Travaux d'entretien du barrage de Pont Avet sur les
Communes de Beaussais sur Mer (22) et Pleurtuit (35)

Demande d'Autorisation environnementale (loi sur l'eau)

RAPPORT D'ENQUETE – Partie 2 : conclusions et avis

Bernard PRAT

Localisation des filtres anti-MES

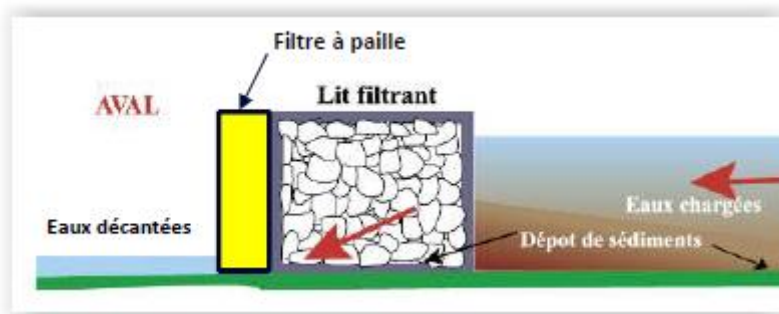
-des filtres anti-MES (Matières En Suspension) seront mis en place en deux endroits à l'aval du barrage afin de retenir les particules rejetées durant les travaux et notamment la vidange.
